Potenza, 24/11/2022

Oggetto: [ID: 9039] Procedura di Verifica di assoggettabilità a VIA ai sensi dell'art.19 del D.Lgs. 152/2006 relativa al progetto “Variante Opere propedeutiche alla realizzazione dell'edificio di processo (edificio 2000) dell'Impianto ICPF” di Trisaia. Osservazioni ARPAB

Figura 1- Cartografia

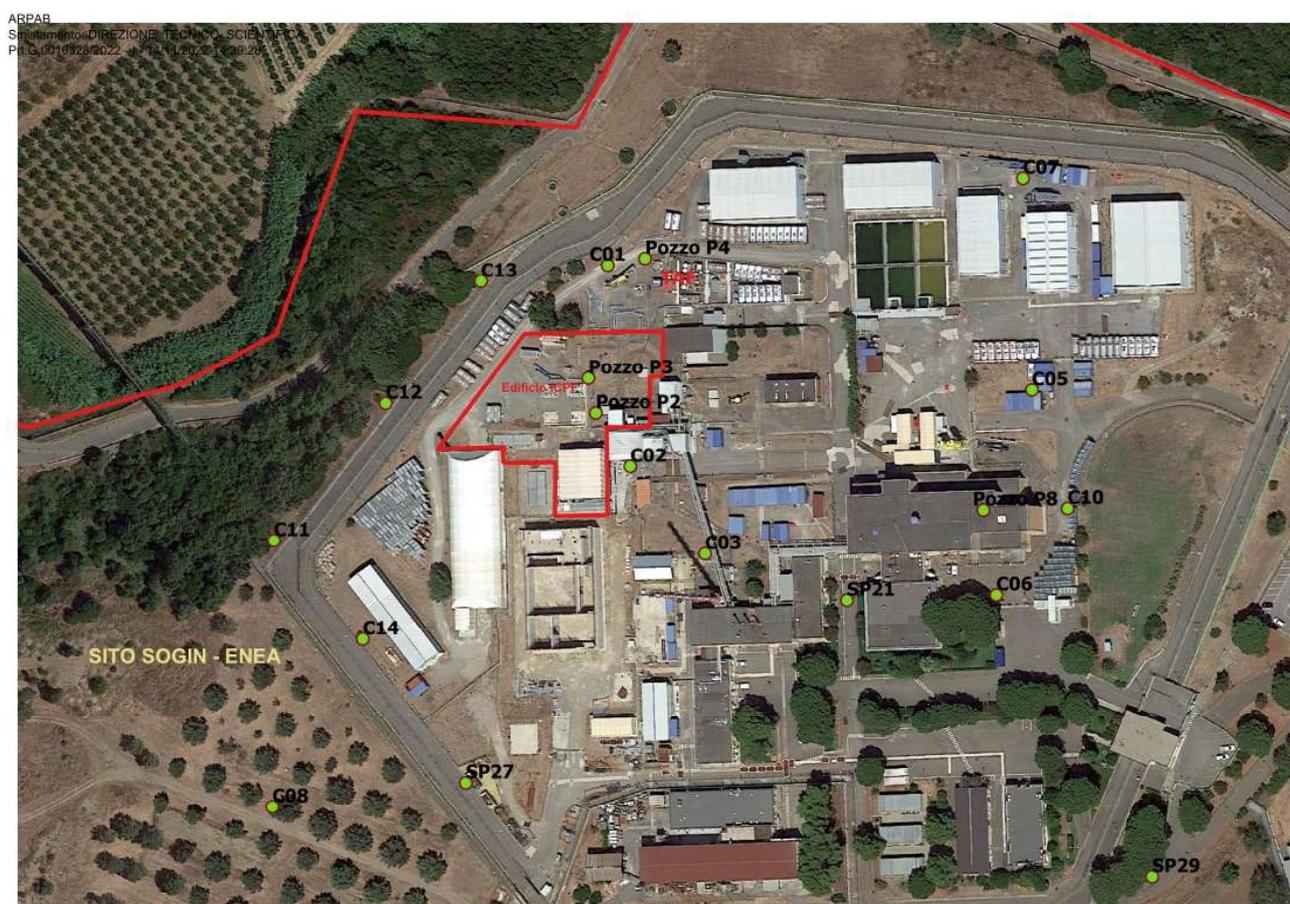
Infatti, sul sito insistono due impianti di trattamento di acqua di falda, uno gestito da ENEA (denominato ITAF) e un altro (denominato TAF) gestito da SOGIN, quest'ultimo posizionato nei pressi del Pozzo P4 come indicato nella cartografia (figura 1).

Nelle relazioni inviate da SOGIN, in particolare nell'Elaborato “NP VA 01772 ETQ-00101441 del 13/04/2022, non è stata valutata l'interferenza tra la realizzazione dell'edificio ICPF con le acque di falda. Al paragrafo 5 del citato elaborato non viene descritto in che maniera le opere edilizie propedeutiche alla realizzazione dell'Edificio ICPF interferiscono con i Pozzi di emungimento dell'acqua di falda denominati P2 e P3 che, come evidenziato in figura 1, sono all'interno del perimetro indicato come edificio ICPF; né risulta evidenziato come le stesse opere non interferiscano con il funzionamento dell'impianto di trattamento delle acque di falda (TAF) gestito dalla SOGIN.

A tal riguardo si ritiene necessaria una relazione dettagliata che descriva la realizzazione dei manufatti, con particolare riguardo alla posa delle fondazioni e delle interazioni di quest'ultime con le acque sotterranee che nel sito hanno un soggiacenza tra 5-8 metri dal p.c.

Al fine di poter verificare l'interferenza delle Opere propedeutiche alla realizzazione dell'Edificio ICPF con le acque sotterranee, in considerazione della freaticmetria dell'area oggetto dei lavori che trattasi, si prescrive la realizzazione di ulteriori 4 piezometri (da denominare C11, C12, C13 e C14) da posizionare come indicato nella cartografia (figura1).

I piezometri denominati C01, C02, C03, SP21, SP27, C08, C11, C12, C13 e C14 dovranno essere campionati poco prima dell'inizio dei lavori, durante la realizzazione delle opere con frequenza semestrale ad integrazione del monitoraggio già in corso con la stessa periodicità, nonché al termine di realizzazione delle opere.
